ТЕХНИЧЕСКИЕ РЕШЕНИЯ

419114-СНБ.ТР

УСТРАНЕНИЕ НЕДОСТАТКОВ

ТИПОВЫХ РЕШЕНИЙ ДВУХПУТНОЙ КОДОВОЙ
АВТОБЛОКИРОВКИ ПРИ ОРГАНИЗАЦИИ
ДВУХСТОРОННЕГО ДВИЖЕНИЯ ПО ОДНОМУ
ИЗ ПУТЕЙ ПРИ КАПИТАЛЬНОМ
РЕМОНТЕ ВТОРОГО ПУТИ

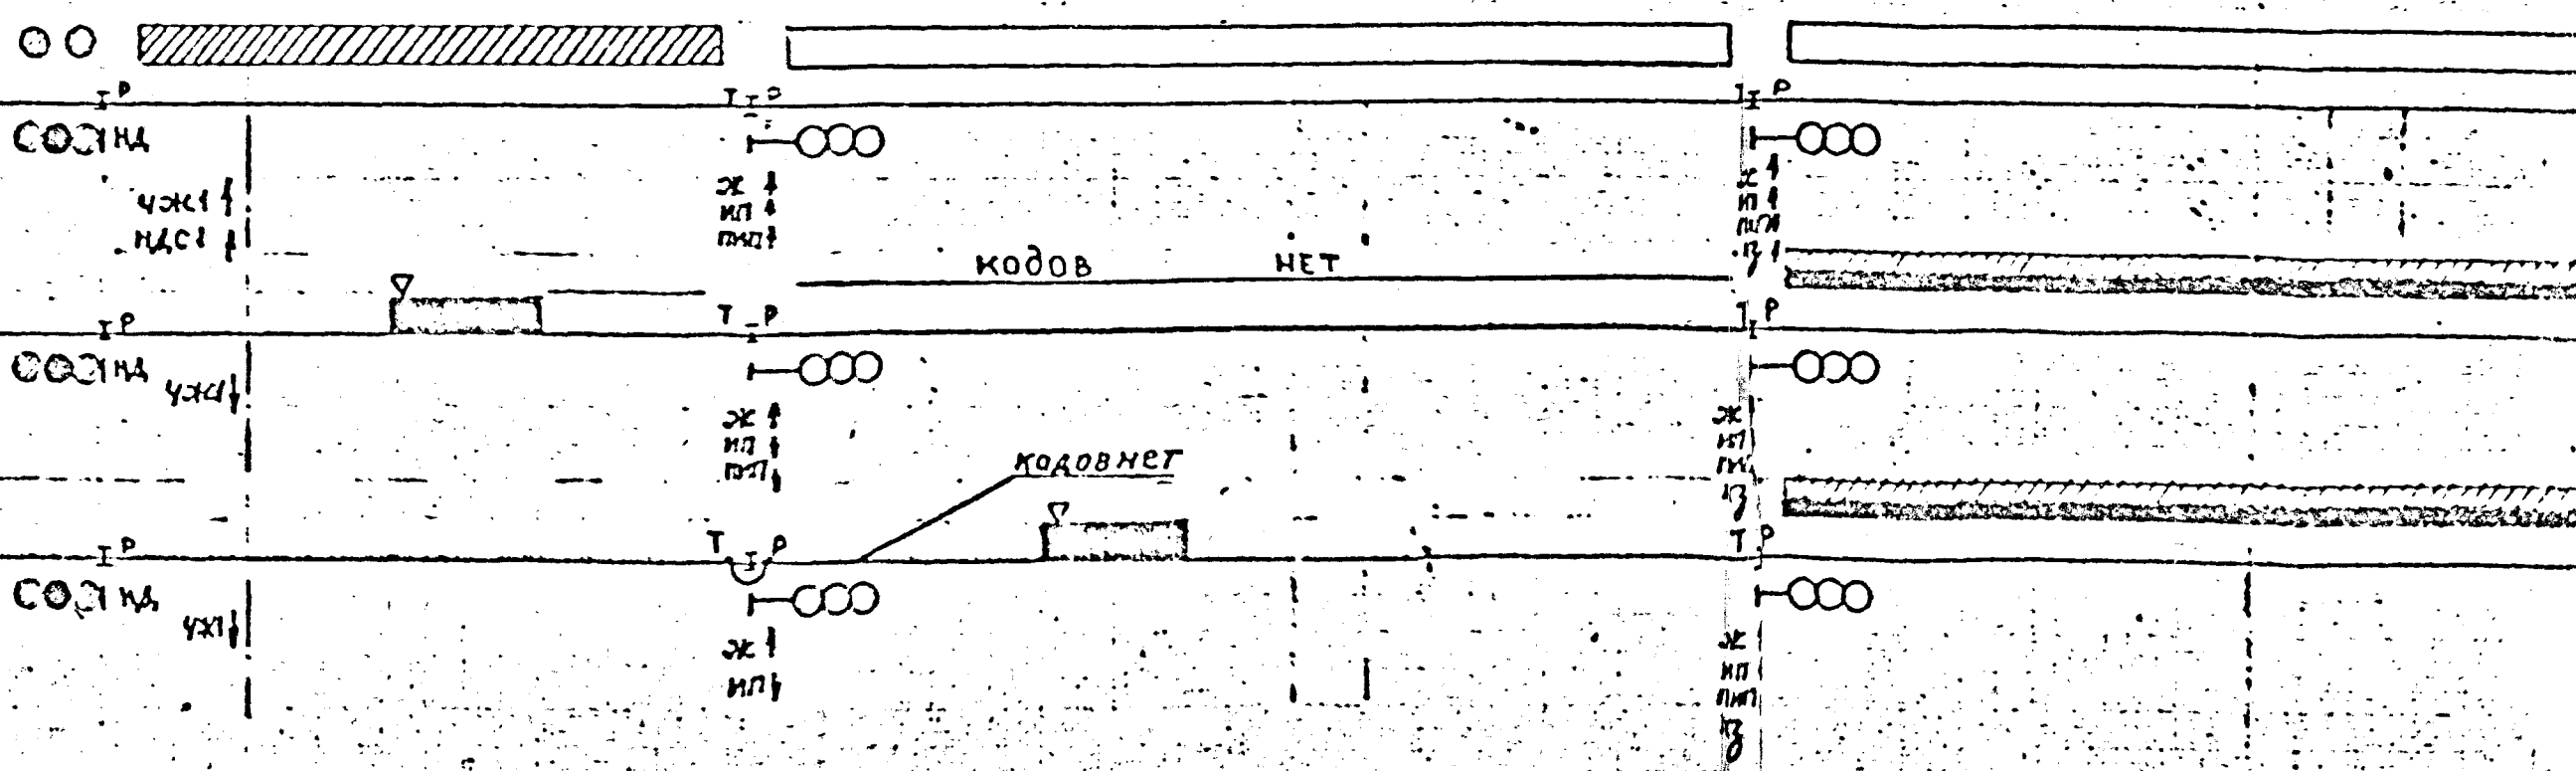
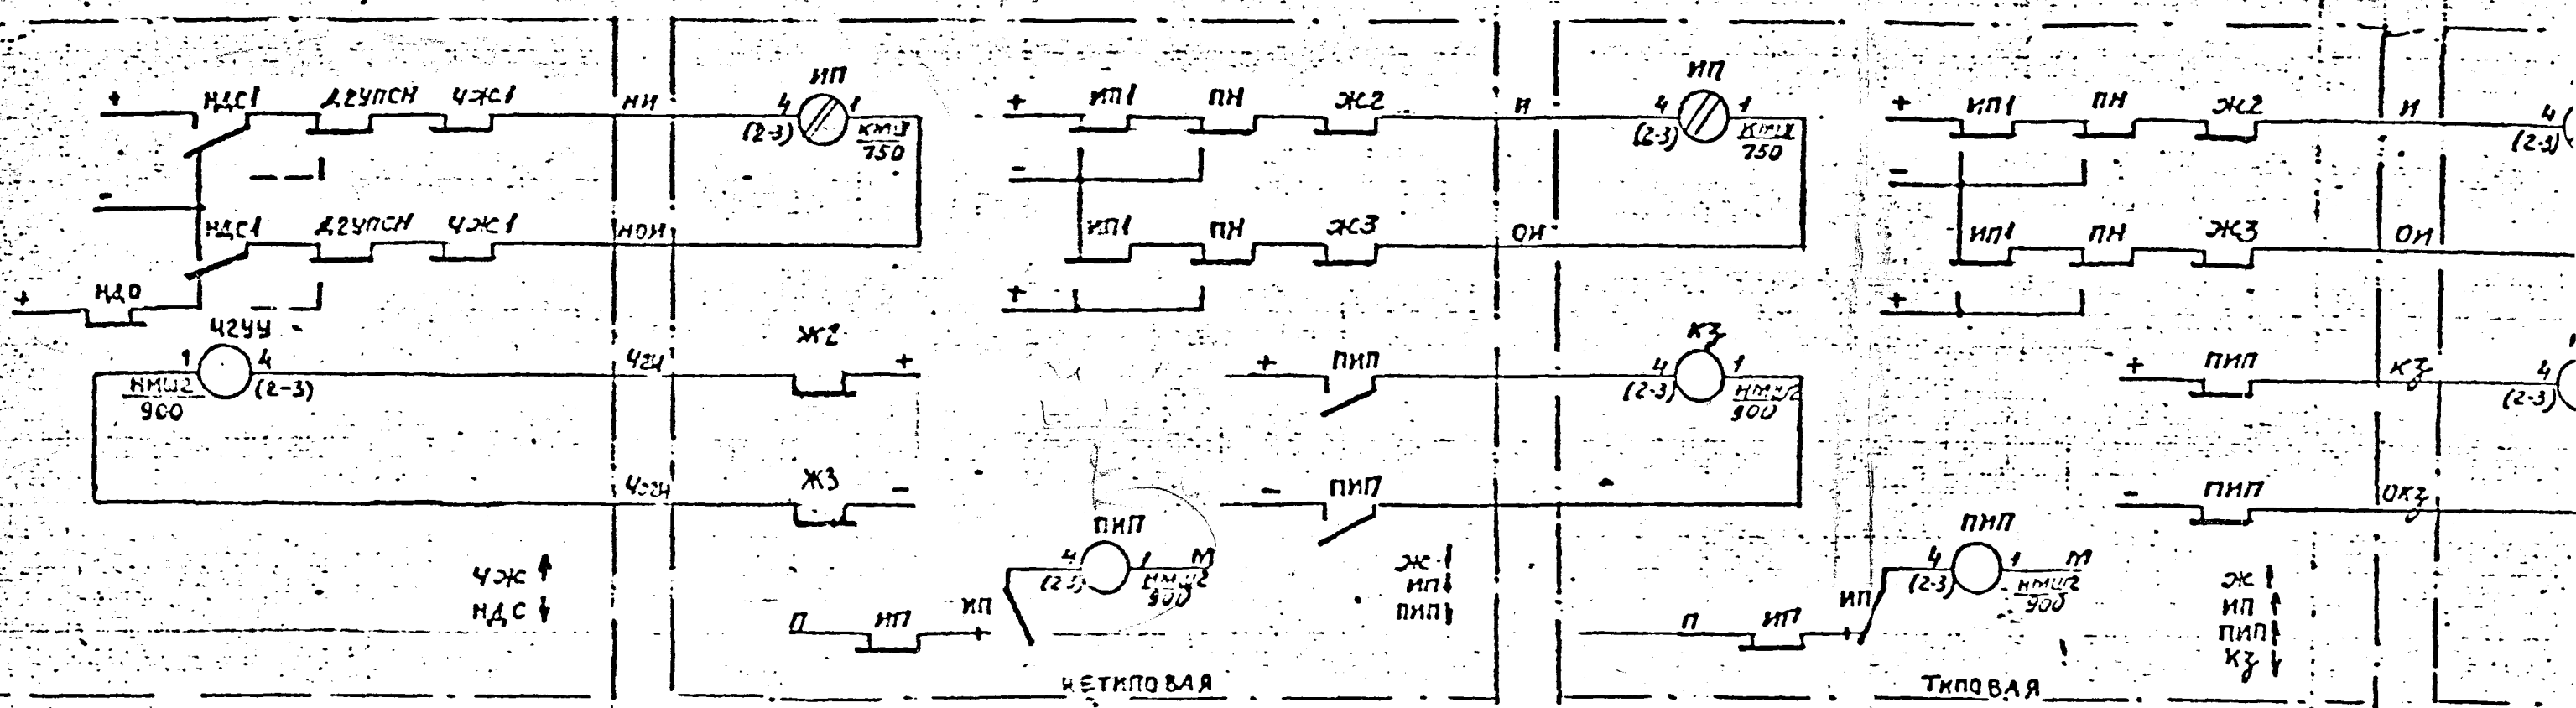
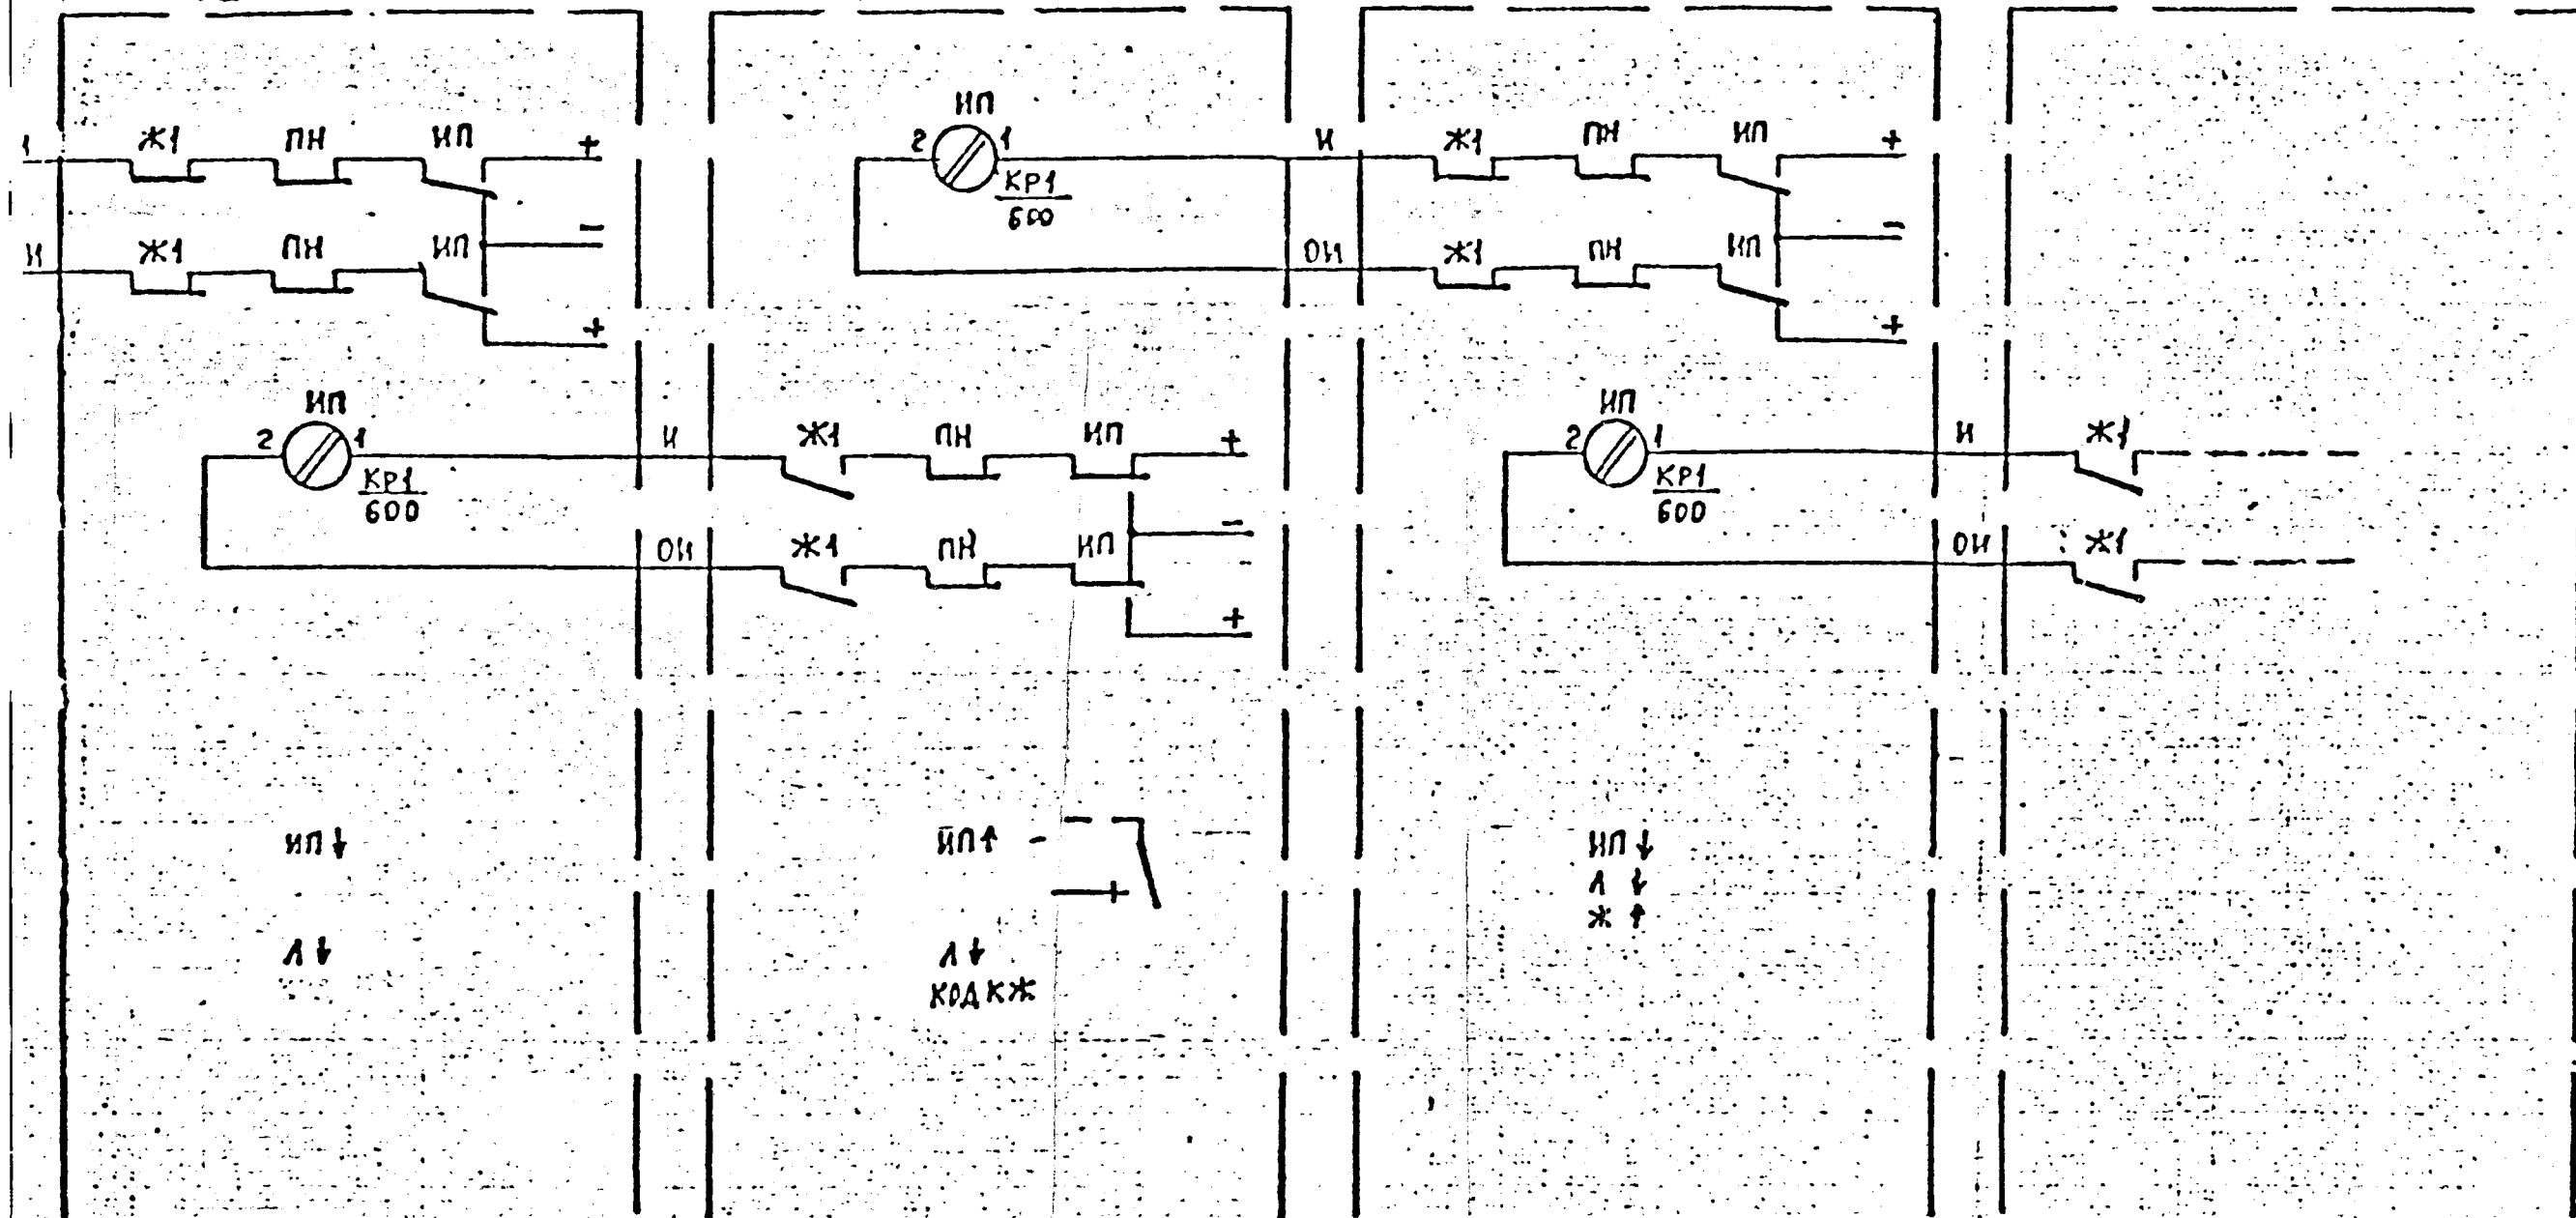
I.3. Схема увязки со стационарными устройствами по приходу поездов с неправильного пути /черт.419114-СЦБ.ТР4А/

В схемах линейных цепей приводится состояние реле в релейных шкафах сигнальных установок в зависимости от показания входного светофора "Нд" и график сигнализации АЛС с дополнительной подвеской проводов при исправных изолирующих стыках и при их сходе.

Как видно из графика сигнализации при красном огне на входном светофоре код "КБ" посылается в рельсовые цепи.

двух блок-участков перед выходным светофором. По существующим типовым проектным решениям при организации двухстороннего движения и приеме поезда с неправильного пути на станции дежурный имеет информацию только о первом участке удаления /для неправильного пути - приближения/ от станции. Поэтому при приведенном графике сигнализации ДСП не знает когда ему необходимо открывать входной сигнал "Ид". Для решения этой задачи потребуется еще одна дополнительная цепь извещения на станцию при неправильном направлении движения аналогичная цепи извещения для правильного направления. .
/Дополнительная цепь извещения на станцию организуется только при наличии свободных проводов/жил кабеля /.
